リサイクル燃料貯蔵株式会社

リサイクル燃料備蓄センター使用済燃料貯蔵事業変更許可申請書

本文及び添付書類の一部補正について

令和 5 年 9 月 2 1 日付け R F S 発 5 第 9 号をもって申請しましたリサイクル燃料備蓄センター使用済燃料貯蔵事業変更許可申請書の本文及び添付書類を下記のとおり一部補正いたします。

第 6 図 使用済燃料貯蔵設備本体概要図

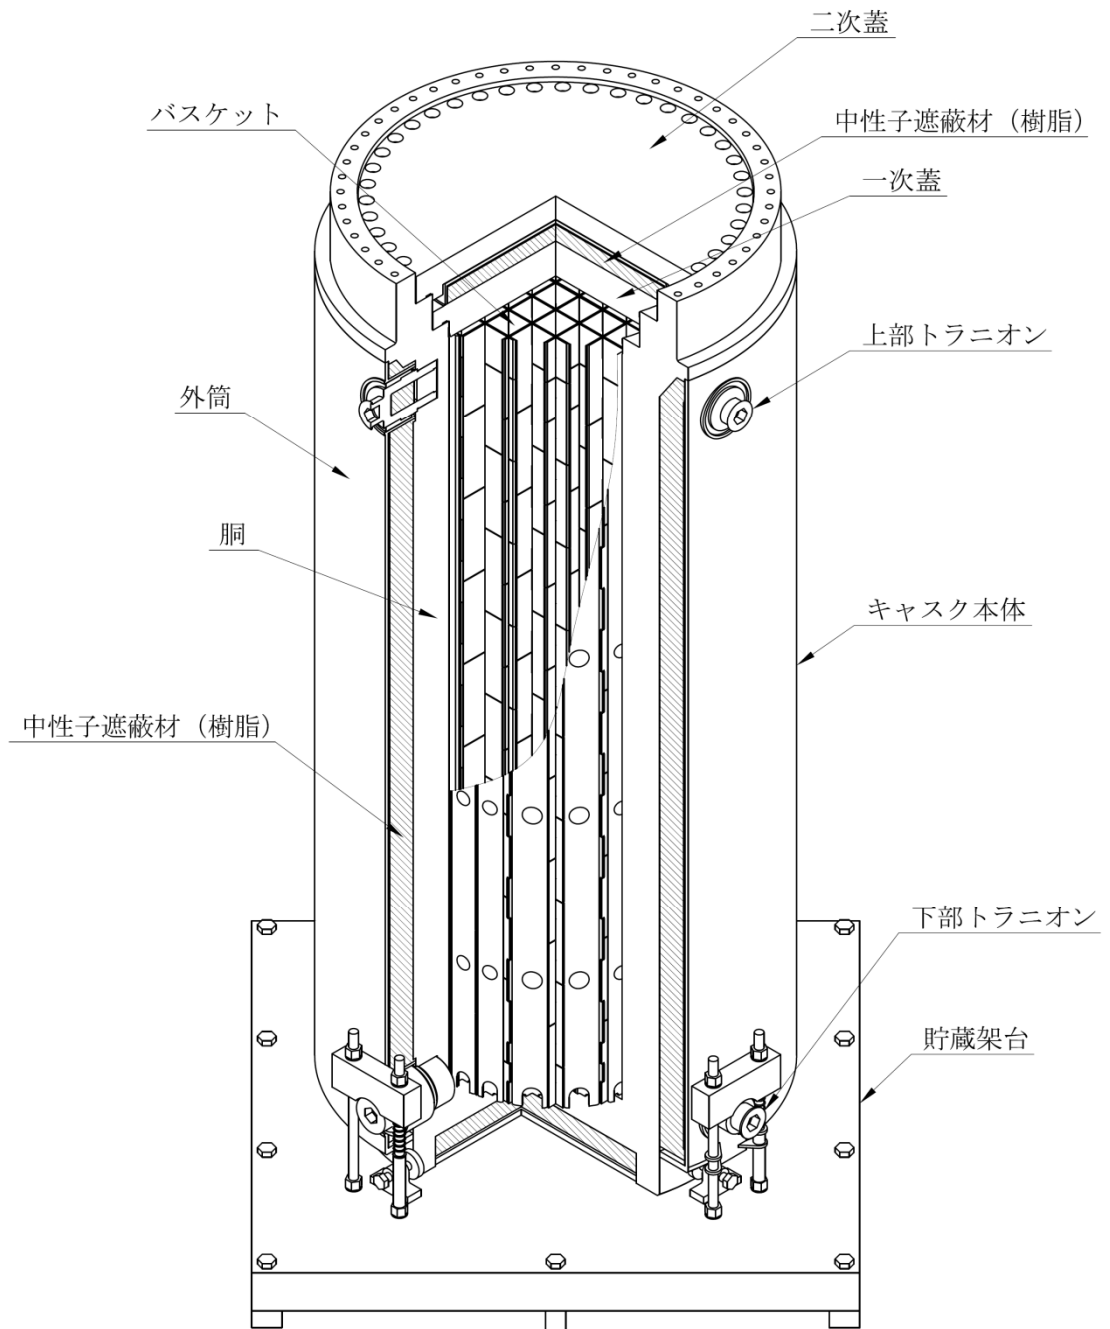
「第 6 図 使用済燃料貯蔵設備本体概要図（BWR用大型キャスク（タイプ 2））（BWR用大型キャスク（タイプ 2 A））」を添付 2 のとおり変更する。

第7図 使用済燃料貯蔵設備本体概要図
(BWR用中型キャスク (タイプ2))

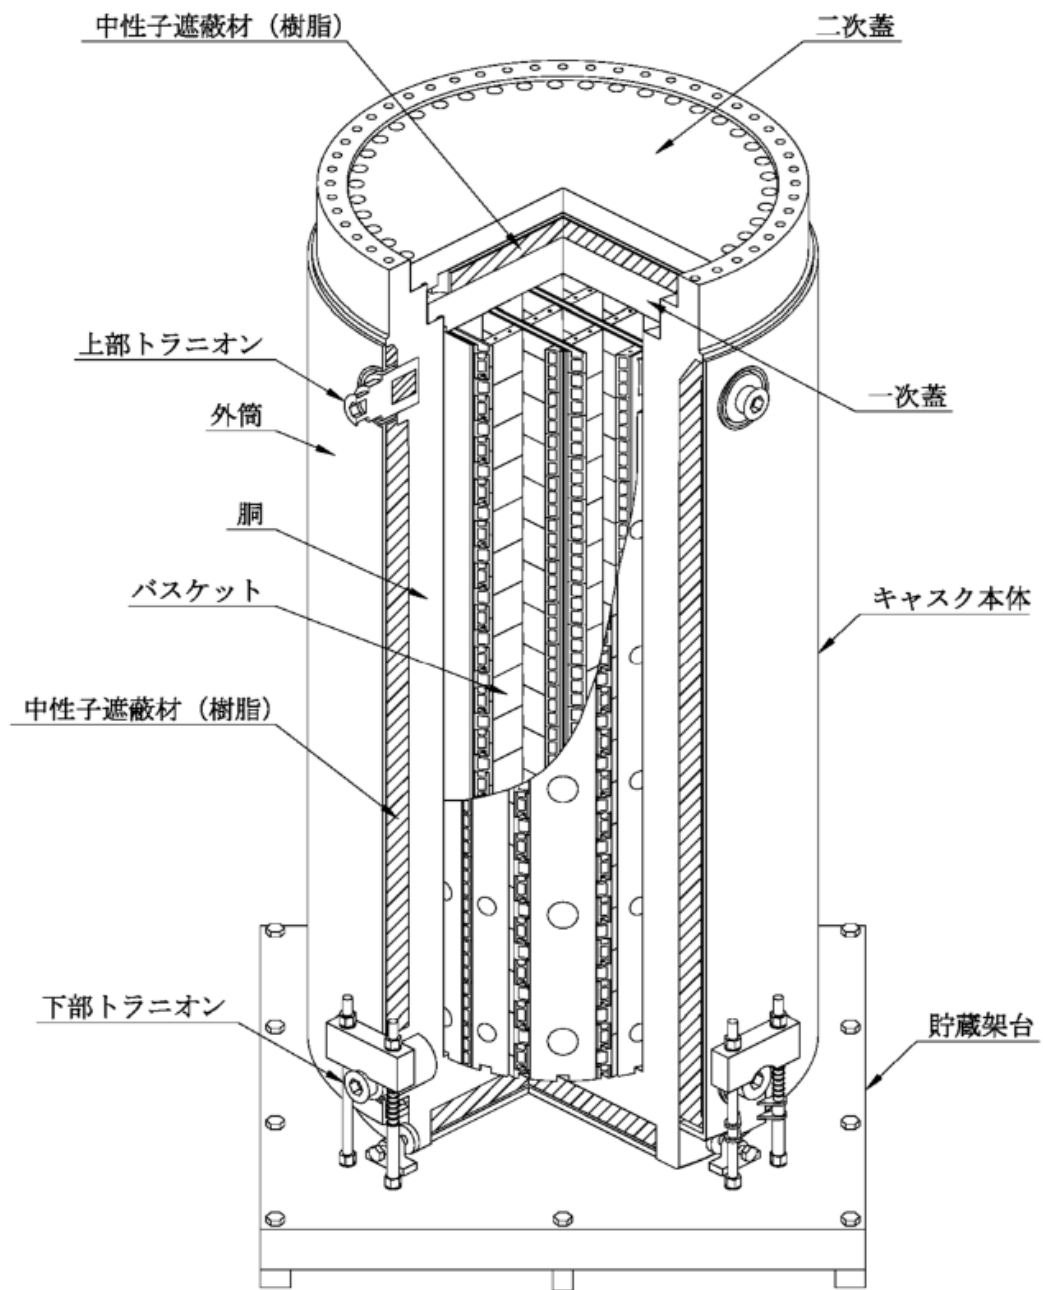
「第 7 図 使用済燃料貯蔵設備本体概要図（BWR用中型キャスク（タイプ 2））」及び「第 8 図 使用済燃料貯蔵設備本体概要図（PWR用キャスク（タイプ 1））」を添付 3 のとおり追加する。

第 1 図 使用済燃料貯蔵施設の設計及び工事に係る組織図 (注 1)

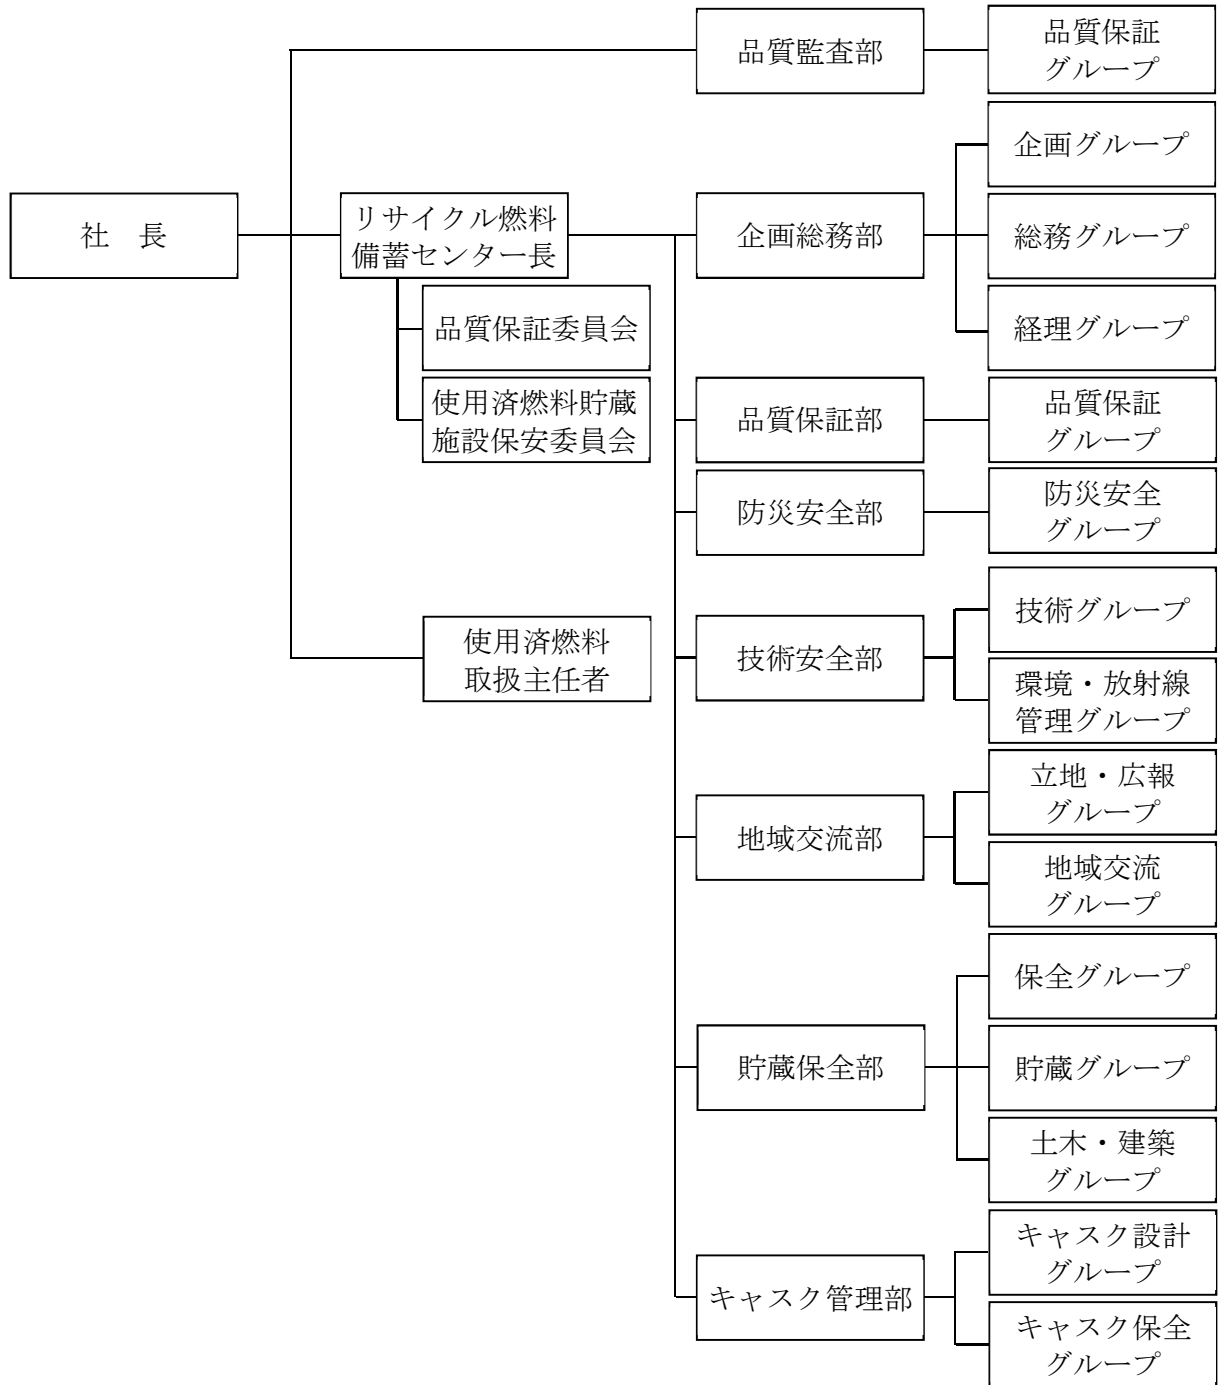
頁	行	補 正 前	補 正 後
3-6		第1図 使用済燃料貯蔵施設の設計及び工事に係る組織図	別紙1の記載に変更する。

(注 1) 令和 4 年 2 月 1 0 日に申請した使用前確認に係る使用前確認証の交付後 3 0 日以内に適用することとし、それまでの間は、キャスク管理部はキャスク設計製造部と読み替え、キャスク設計グループに係る職務は従前のキャスク設計製造グループが担務し、キャスク保全グループに係る職務は保全グループが担務し、通信連絡設備に関する施設管理は総務グループが担務する。

第 1 図 適合性確認に関する体制図（注 1）

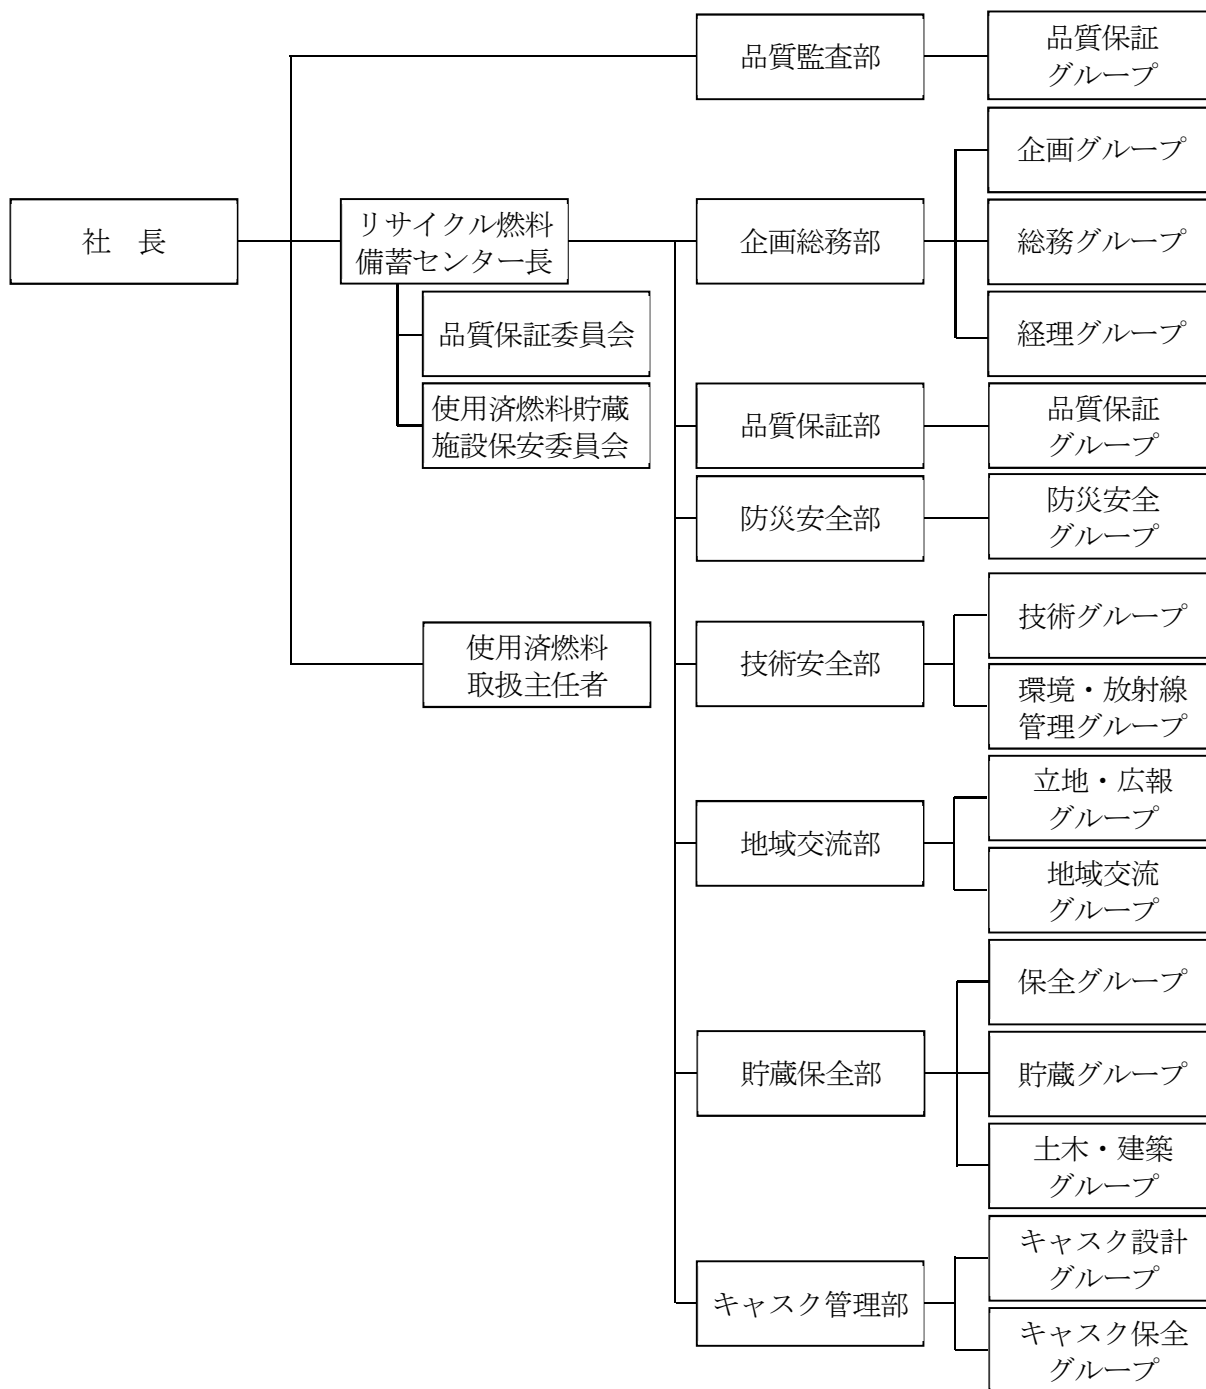
頁	行	補 正 前	補 正 後
9-5	下6 ） 下3	…本申請に必要な申請書を， <u>品質保証委員会</u> へ付議し，審議 を受ける。 また，事業許可に係る官庁申請 を主管する箇所の長は， <u>品質保 証委員会</u> の審議を得た…	…本申請に必要な申請書を， <u>使用済燃料貯蔵施設保安委員会</u> へ付議し，審議を受ける。 また，事業許可に係る官庁申請 を主管する箇所の長は， <u>使用済 燃料貯蔵施設保安委員会</u> の審議 を得た…
9-6	上6 ） 上10	3.3.4 新検査制度移行に際し ての本申請における設計管理の 特例	(記載削除)
9-17		第1図 適合性確認に関する体 制表	別紙1の記載に変更する。
